Omschrijving	Aankruisen wat van toepassing is
Schriftelijke vragen (art. 44 RvO)	X
Technische vragen

Datum: 05-02-2019

Onderwerp: Veiligheid fietsers aan het fietspad van Heemstraweg tussen Afferden en Druten ter hoogte van de wijk Tichellande.

Watergang Tichellande

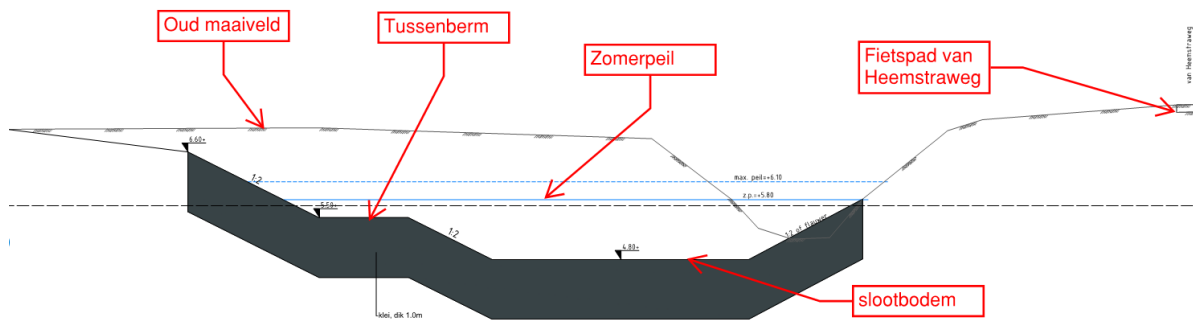
Wanneer een fietser in deze sloot terecht komt, is het moeilijk of niet mogelijk om via het hoge en gladde talud omhoog te komen met alle gevolgen van dien.

1. Dorpslijst Afferden vraagt het college om maatregelen te nemen om de veiligheid voor fietsers op dit traject van de van Heemstraweg te verhogen.
2. Daarnaast vraagt de Dorpslijst Afferden aandacht voor de veiligheid van de waterpartijen in de woonwijk de Tichellande. Spelende kinderen moeten zich vrij en veilig kunnen bewegen in de wijk.

1. Het aan de Van Heemstraweg liggende fietspad ter hoogte van de wijk Tichellande is niet onveiliger dan fietspaden langs andere watergangen in onze gemeente. De watergangen dienen te voldoen aan de eisen van de Keur van het Waterschap Rivierenland. Met een waterdiepte bij het zomerpeil van gemiddeld 1,0 m en een maximale waterdiepte van 1,3 meter na langdurige neerslag en met een onderwatertalud van 1:2 of flauwer is dit fietspad, voor kinderen die zelfstandig aan het verkeer kunnen deelnemen (te voet of per fiets), niet als onveilig te beoordelen. Deze kinderen worden geacht zo groot en/of ervaren te zijn dat de zelfredzaamheid, na het te water raken, er voor zorgt dat ze niet in de problemen komen.

2. De oevers van de Tichelgaten zijn natuurvriendelijk ingericht en hebben een zeer flauw talud (1:6 of flauwer). Het profiel van de watergang langs de Van Heemstraweg aan de wijkzijde is kindvriendelijk ontworpen. Er is 0,3 m onder het zomerpeil een 1,0 m brede tussenberm aangebracht. Zie ook onderstaand dwarsprofiel.
